TRIAS Brandschutzplanung | Überkinger Straße 12 | 70372 Stuttgart

Stuttgart, 04.11.2019

Bewertung Elsenzhalle, Wiesentalweg 12 in 74889 Sinsheim  
Stellungnahme zu brandschutztechnischen Anforderungen

Abbildung 1 - Notwendiger Flur

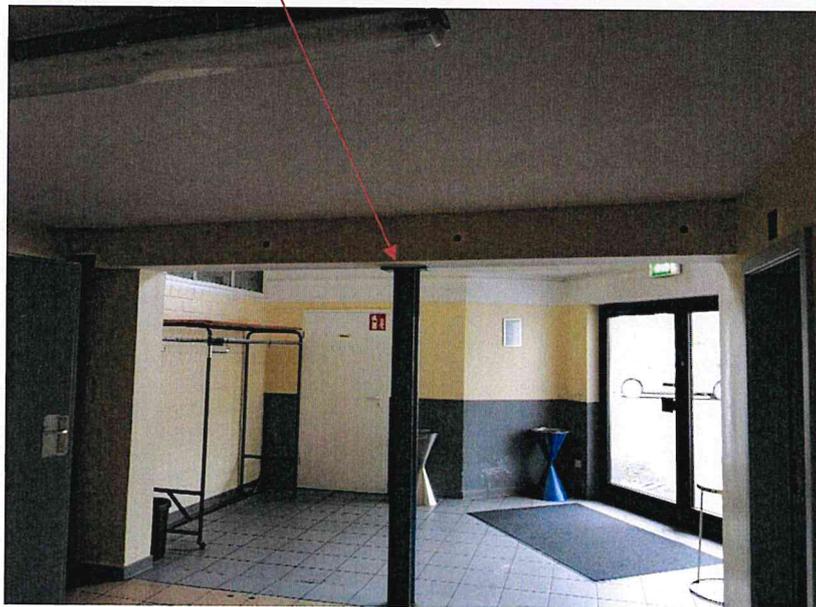
Die tragenden Bauteile sind (größtenteils) aus Stahl hergestellt und erfüllen die Anforderungen an eine Feuerwiderstandsfähigkeit von 30 Minuten (feuerhemmend) nicht. Eine Ertüchtigung durch einen Brandschutzanstrich ist aufgrund der Dicke der Stahlbauteile bzw. der U/A-Werte vermutlich nicht (bzw. nur vereinzelt) möglich. Eine brandschutztechnische Bekleidung ist lediglich für Teilbereiche wirtschaftlich vertretbar.

Stütze brandschutztechnisch nicht klassifiziert

Um die Tragkonstruktion der "Halle" vor einem Brandüberschlag aus den angrenzenden Nutzungsbereichen zu schützen, sind weitergehende Maßnahmen zu prüfen (z.B. unterseitige brandschutztechnische Ertüchtigung der Dächer der tieferliegenden Bereiche). Zusätzlich wird die ohnehin erforderliche Brandmeldeanlage (siehe hierzu Punkt "Brandmeldeanlage") als zwingend erforderlich angesehen.

Abbildung 8 - Abschluss zum Raum oberhalb "Aufenthaltsraum"

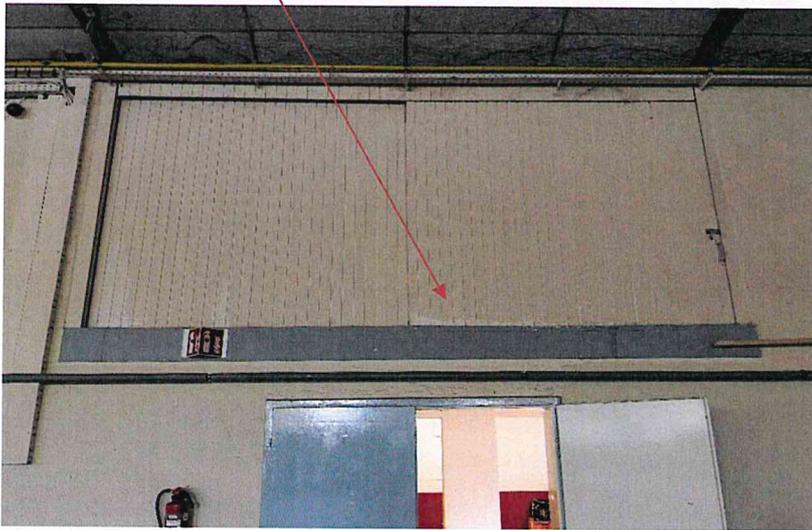
Oberhalb des Raums "Aufenthalt" befindet sich ein Raum, welcher über einen nicht klassifizierten Abschluss zur "Halle" verfügt (Schiebetor). Eine Begutachtung des Raums war vor Ort nicht möglich. Abhängig von der Nutzung ist gegebenenfalls ein klassifizierter Abschluss zur "Halle" vorzusehen.

Schiebetor zum Raum oberhalb "Aufenthaltsraum" nicht klassifiziert

Abbildung 10 - Leitungsdurchführung im Raum "Strom"

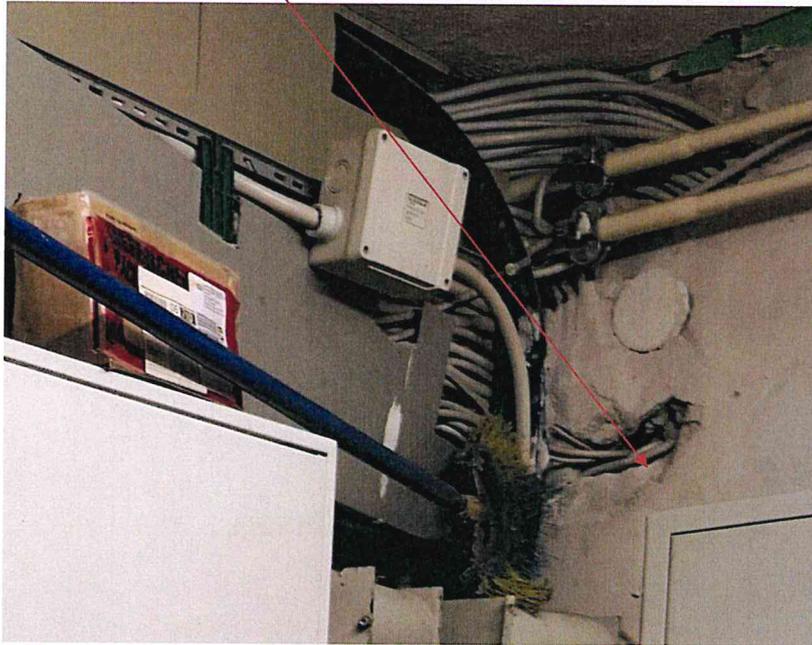
Durch die klassifizierten Trennwände sind diverse Leitungen ungeschottet durchgeführt. Die Durchführungen sind fachgerecht zu ertüchtigen.

### Durchführung nicht fachgerecht ausgeführt (Beispiel 2)

Abbildung 13 - Raum "Strom"

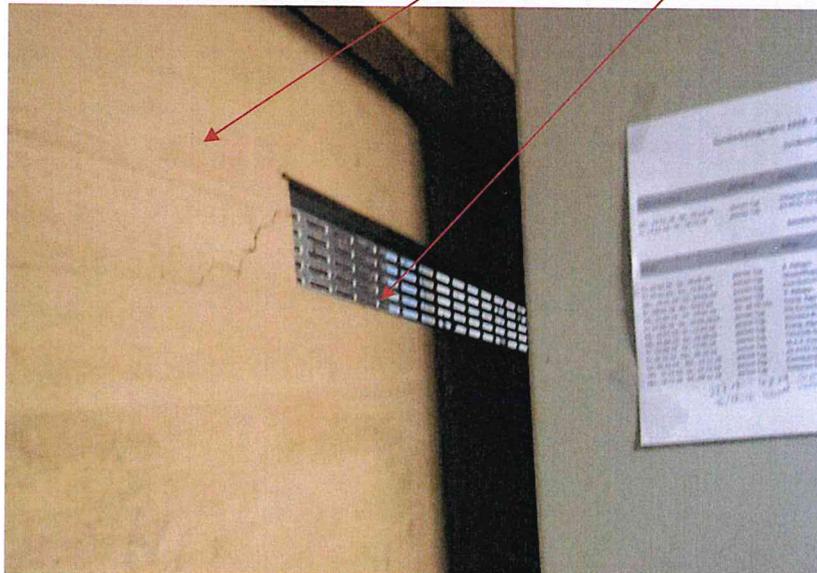
Im Raum "Strom" sind mehrere Verteiler mit offen geführten Leitungen sowie weitere Brandlasten untergebracht. Der Raum ist lediglich durch eine Holzwand mit integrierten Lüftungsgittern abgetrennt.

Bestehende Trennwände aus Holzbauplatten mit Lüftungsschlitzen

Aus Sicht der Unterzeichner sind die vorhandenen Einrichtungen in einem eigenen Raum unterzubringen, welcher vom notwendigen Flur durch mindestens feuerhemmende Trennwände abzutrennen ist.
